DECKBLATT NR. 2 "KELLERFELD"

ZUM BEBAUUNGSPLAN DES MARKTES PILSTING

LANDKREIS: DINGOLFING – LANDAU

LAGEPLAN BBPL „Kellerfeld“ (ohne Maßstab)

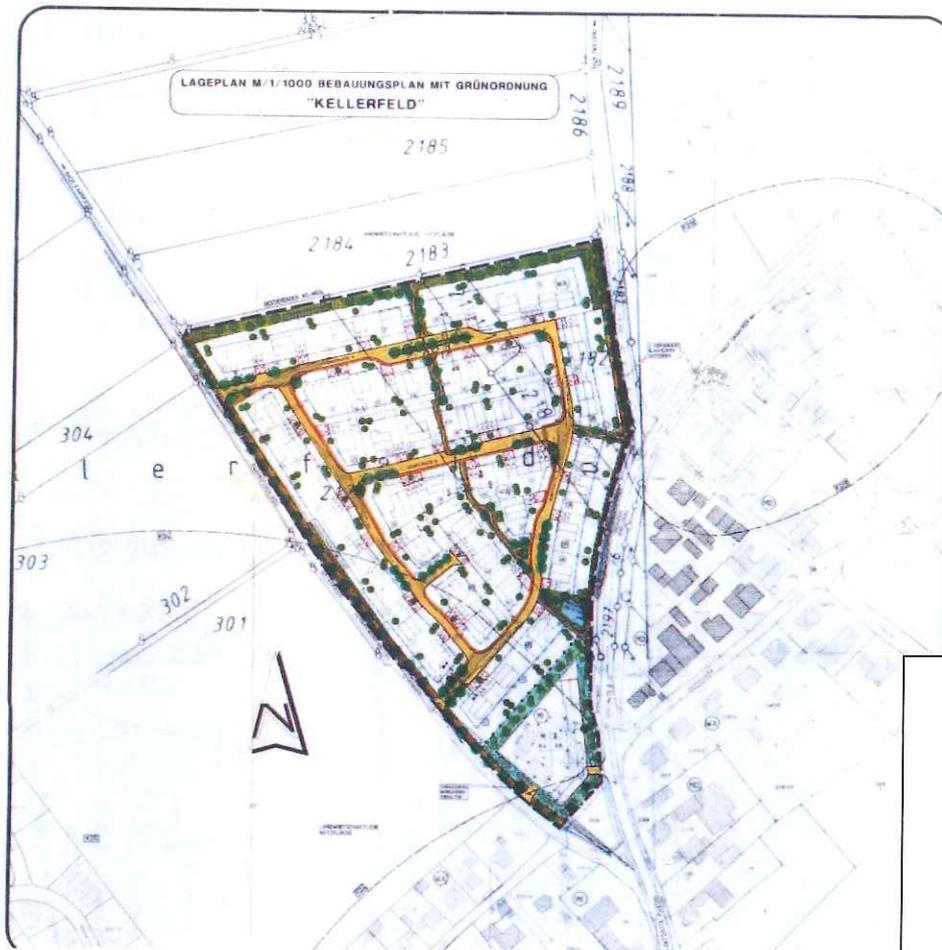
Der Änderungsbereich bezieht sich auf die sonstigen Planzeichen und Festsetzungen, genauer gesagt auf die Umgrenzung von Flächen für Garagen.

Ziff. 5.2 Garagenfestsetzung:

Festsetzung: Umgrenzung von Flächen für Garagen

Vorschlag: Umgrenzung von Flächen für Garagen
